Betr.: Zusätzlicher Einbau von einer
Zenerdiode ZD 33, NM 464.301
ZF 33 NM 464.444
parallel zu T 203 (in Sperrichtung
an Kollektor und Emmitter)

*Schaltungs-
auszug*

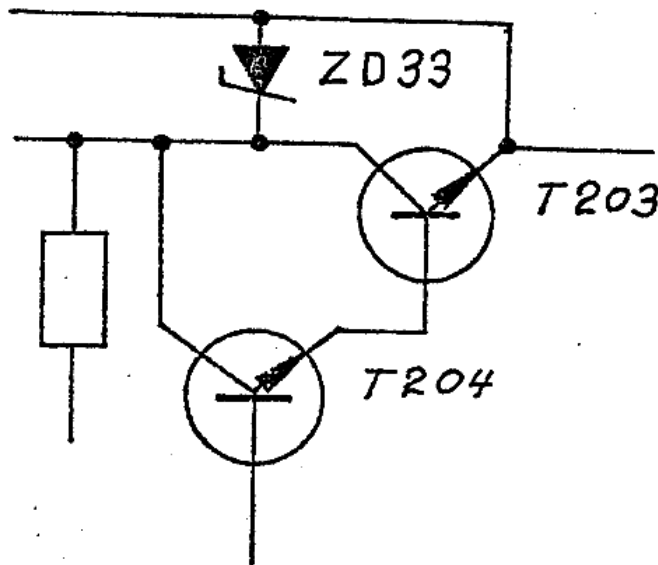
Grund : Eine mögliche Zerstörung von T 203,
204 durch eine zu hohe Kollektorspannung
im Einschaltmoment.
